# 改善箇所説明図

## 【対象製品の外観形状及び不具合発生部位】

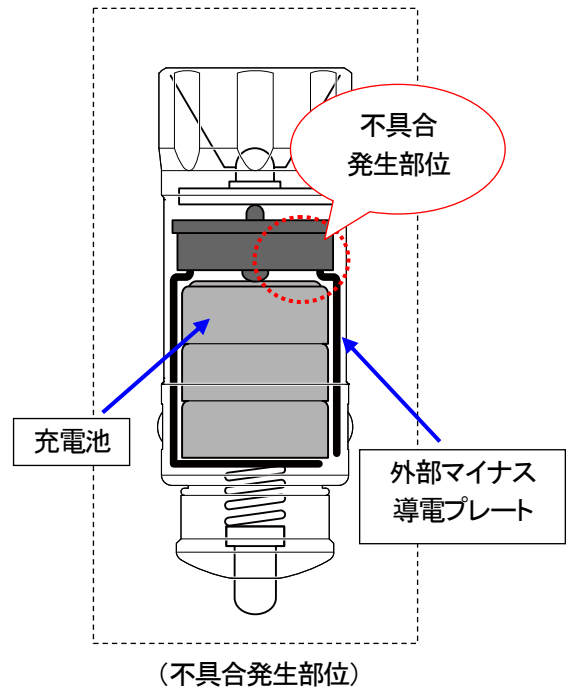
内蔵電池を保持する端子の製造ばらつきにより、車両のシガーソケットもしくは、アクセサリースOCKETに差し込んだ状態で充電している時に内蔵電池が発熱により膨張し、内圧が高くなり電池が分解することがある。そのため、ライトの構成部品や電池の内容物が飛散し、車内を汚損等するおそれがある。

電池(-)電極と外部マイナス導電プレート部との接触を防止するための絶縁シートを追加し、万が一のショート発生時に電源を遮断するヒューズを設けた。

製品の見分け方は、製品への「製造ロット刻印」有り、無しで対象製品、改善品を見分けてください。
